Bebauungsplan Kirchberg „ Steinberg “

Gemeinde Tiefenbach
Landkreis Passau

Deckblatt Nr. 16

Stand 29.12.2006 Vorentwurf

Planliche Festsetzungen

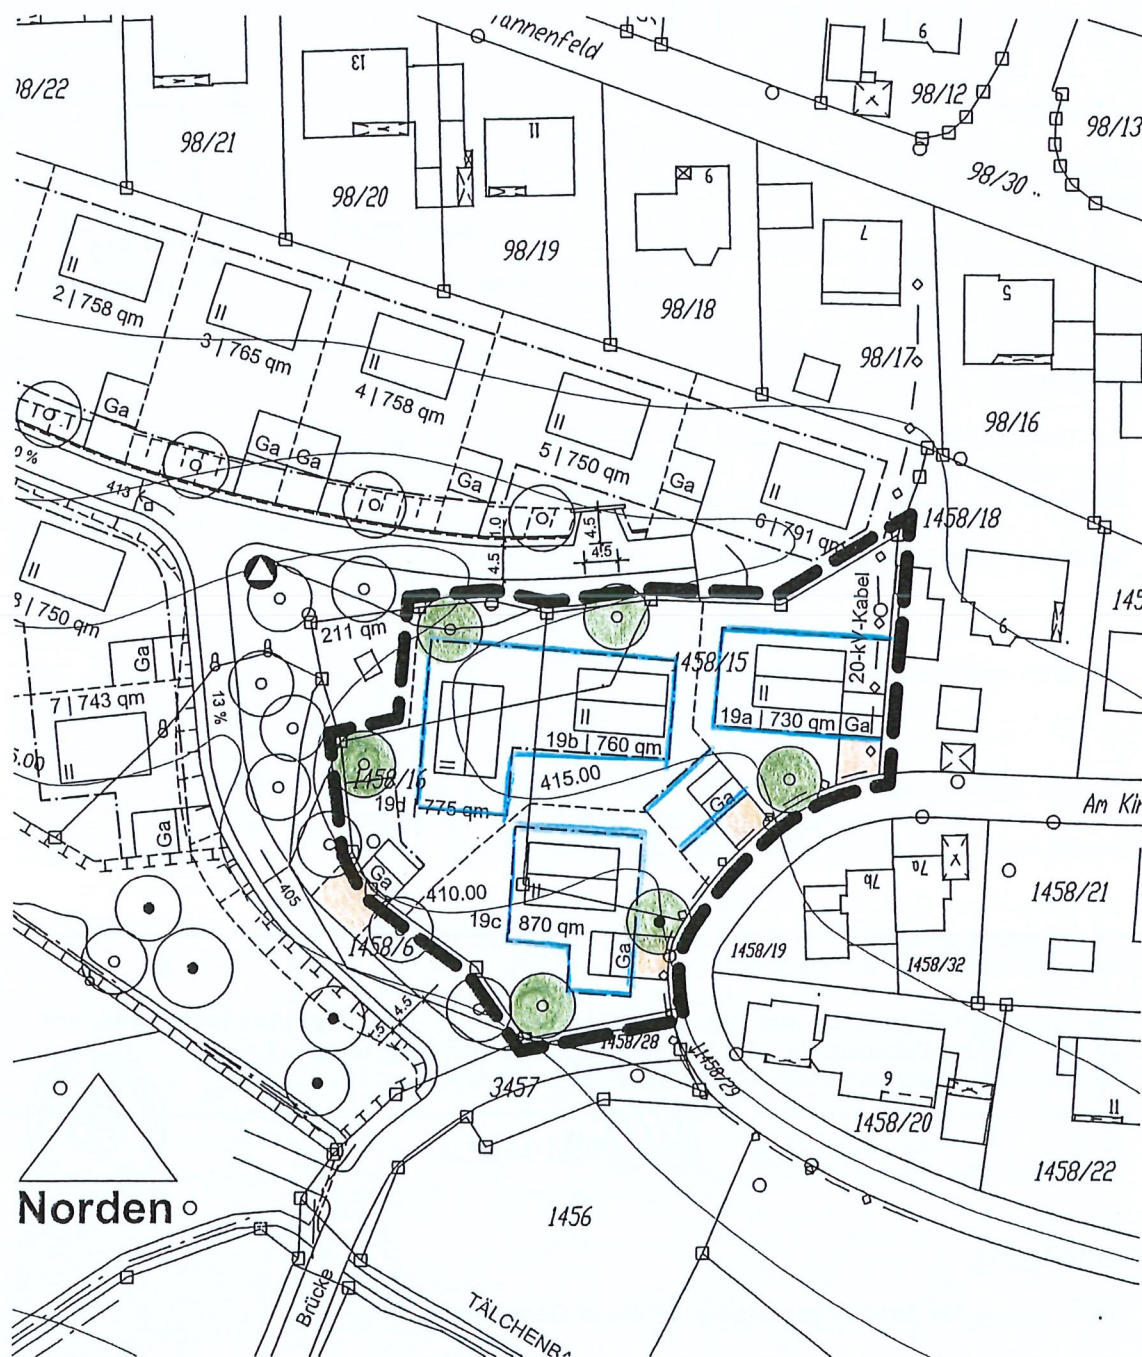
<i>Kursiv</i>	Festsetzungen laut rechtsgültigem Bebauungsplan, einschl. bisheriger Deckblätter
fett	Festsetzungen durch Deckblatt Nr. 16
2.3 GRZ ≤ 0,30	für Parzelle 19 a, b, c und d

<i>Kursiv</i>	Festsetzungen laut rechtsgültigem Bebauungsplan, einschl. bisheriger Deckblätter
fett	Festsetzungen durch Deckblatt Nr. 16
0.6 Grünordnung	für Parzelle 19 a, b, c und d: Stellplatzflächen und Stauräume vor Garagen sind mit versickerungsfähigen Belägen auszuführen. Die Bepflanzung der Grundstücke soll landschaftsgerecht mit heimischen Sträuchern und Gehölzen, einschl. Obstbäumen erfolgen. Je Grundstück ist mindestens ein großkroniger Baum zu pflanzen. Zur Wahrung des heimischen Orts- und Landschaftsbildes werden folgende bodenständige Bäume und Gehölze empfohlen : Bäume: Rotbuche, Stieleiche, Spitzahorn, Winterlinde, Sommerlinde, Zitterpappel, Ulme, Esche, Erlen, Hainbuche, Schwarzerle, Obstbäume Gehölze: Hasel, Liguster, Heckenkirsche, Kornelkirsche, Traubenkirsche, Vogelbeere, Feldahorn, Schneeball, Pfaffenhütchen, Wildrose, Obstgehölze

DECKBLATT NR. 4

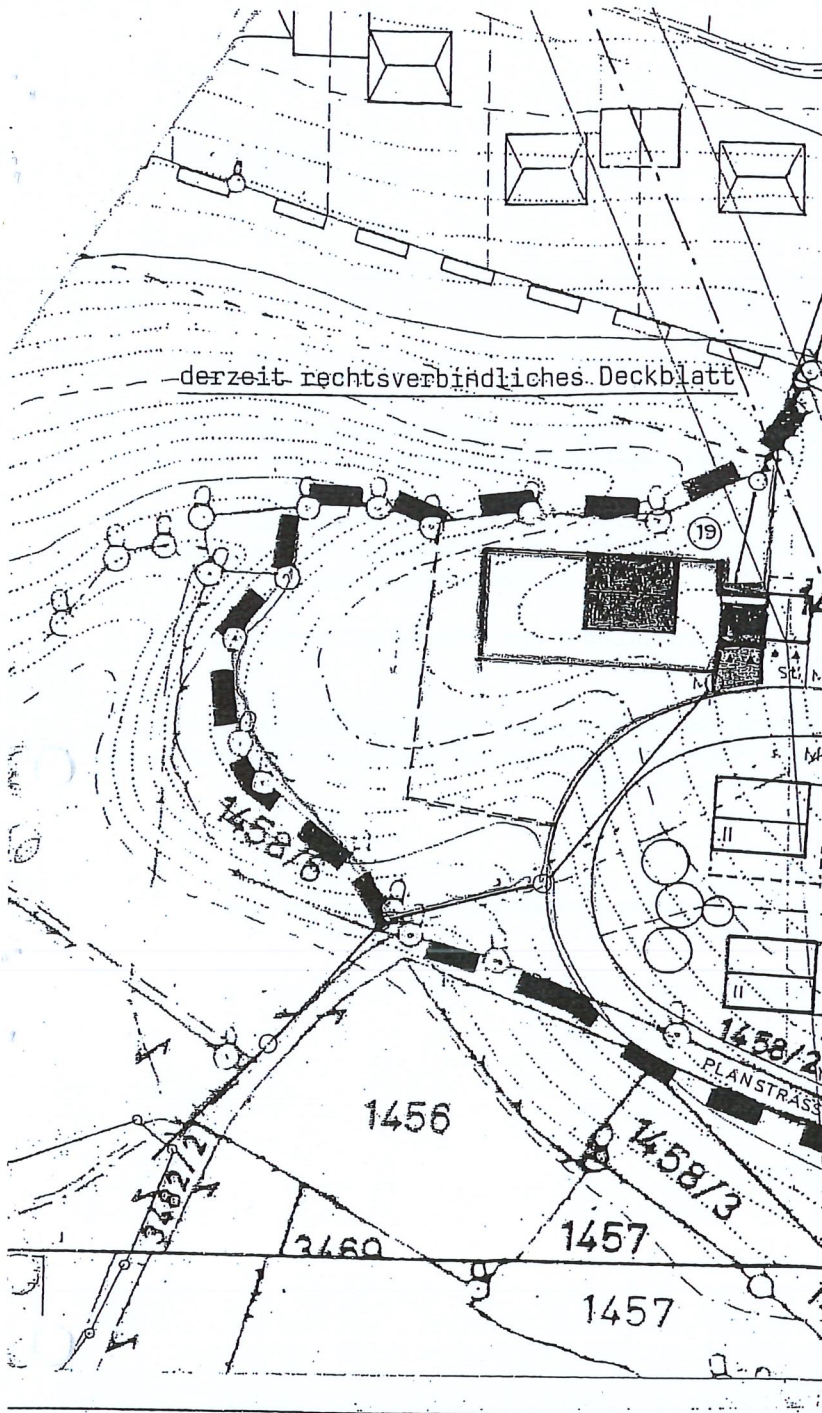
Im bislang rechtsverbindlichen Bebauungsplan (Deckblatt Nr. 4) ist auf Parzelle 19 (Flur-Nr. 1458/15 und Teilfläche von Flur-Nr. 1458/16) mit einer Grundstücksgröße von ca. 3.135 qm lediglich die Bebauung mit einem Einzelhaus vorgesehen.
